INFORME DE CONTROL ESPECÍFICO
N° 024-2021-2-0424-SCE

SERVICIO DE CONTROL ESPECIFICO A HECHOS CON
PRESUNTA IRREGULARIDAD
MUNICIPALIDAD PROVINCIAL DE TRUJILLO

"SOBREDIMENSIONAMIENTO DE MATERIALES DEL
ESTUDIO TÉCNICO DE LA ACTIVIDAD
REPARACIÓN DE PAVIMENTO DE LA RED DE
CICLOVÍA DEL DISTRITO DE TRUJILLO, PROVINCIA
DE TRUJILLO, DEPARTAMENTO DE LA LIBERTAD"

Imagen n.º 2
Espesor de Slurry Seal, según Planos del Estudio Técnico

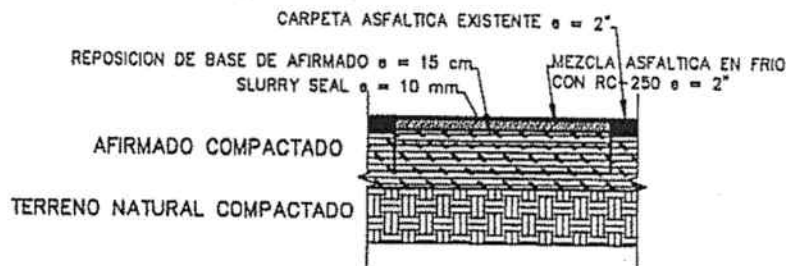
Asimismo, en los **planos del Estudio Técnico (Apéndice n.º 18)** se plasmó que el Slurry Seal estará configurado por una capa de 10mm de espesor¹¹, conforme se muestra a continuación:

De lo mostrado, se tiene que las cantidades de los materiales: emulsión asfáltica CSS-1h y cemento portland, determinados en el Análisis de Precios Unitario son diferentes a las cantidades de los materiales plasmados en el Diseño de Mezcla de Slurry Seal, toda vez que estos últimos fueron consignados en tanto por ciento (%); por lo que corresponde transformar las cantidades de emulsión asfáltica CSS-1h y cemento portland, a las unidades del citado Análisis de Precios Unitario, de acuerdo al siguiente detalle:

- Con los datos del Diseño de Mezcla de Slurry Seal del Estudio Técnico, tales como los materiales: 14,00% de emulsión asfáltica CSS-1h y 1,00% de cemento portland, así como los 1 720 kg/m³ de peso unitario suelto de la arena; se obtiene dichos materiales en Kg/m³ multiplicándolos por dicho peso unitario suelto de la arena; dando como resultado las siguientes cantidades: 240,80 kg/m³ y 17,20 kg/m³, de emulsión asfáltica CSS-1h y cemento portland, respectivamente¹⁵.
- Seguidamente, corresponde calcular el volumen de los citados materiales del Diseño de Mezcla de Slurry Seal del Estudio Técnico, en una configuración de 1m² de Slurry Seal, de 10,00 mm de espesor, toda vez que la unidad de la partida 04.02 Slurry Seal e=10mm, de dicho análisis de precios unitarios está en m² y el espesor de la capa del Slurry Seal mostrado en los planos es

- El metro cúbico (m³) tridimensional, está definido por un cubo de un metro (1m) de ancho, un metro (1m) de largo y un metro (1m) de alto; entonces como el volumen que se quiere calcular es de un metro (1m) de ancho, un metro (1m) de largo y diez milímetros (10mm) de alto, implica que este último volumen representa la centésima parte (1/100) del referido metro cubico tridimensional.

- Luego, la cantidad de emulsión asfáltica CSS-1h (240,80 kg/m³) debe expresarse en la unidad galones; entonces corresponde dividir dicha cantidad entre 3,785¹⁶, obteniéndose 63,62 galones por metro cubico (gal/m³), para luego afectarla por la centésima parte (1/100), resultando **0,6362 galones de emulsión asfáltica por metro cuadrado de diez milímetros de espesor.**

- Del mismo modo, la cantidad de cemento portland (17,20 kg/m³) debe expresarse en la unidad "Bolsa". Conociéndose que cada bolsa contiene 42,5 kg de cemento, entonces corresponde dividir dicha cantidad de cemento entre 42,5 kg, obteniéndose 0,4047 bolsas por metro cubico (bls/m³), para luego afectarla por la centésima parte (1/100), resultando **0,0040 bolsas de cemento portland por metro cuadrado de diez milímetros de espesor.**

En cuanto a la arena, esta corresponde al volumen utilizado para cubrir 1m² de Slurry Seal, de 10,00 mm de espesor, es decir **0,01 m³ de arena**¹⁷.

Como se puede observar, existen inconsistencias entre las cantidades de materiales del Análisis de Precios Unitarios de la partida 04.02 Slurry Seal e=10mm, consignadas en el Estudio Técnico, frente a las cantidades verificadas por la comisión de control tomando como base el diseño de mezcla Slurry Seal y planos del mismo Estudio Técnico; siendo que, los materiales necesarios para esta partida arrojó el resultado de S/ 7,81, el mismo que frente a los S/ 14,72 consignados en el Estudio Técnico, representa un incremento de S/ 6,91 por cada metro cuadrado (1,00m²) de Slurry Seal.
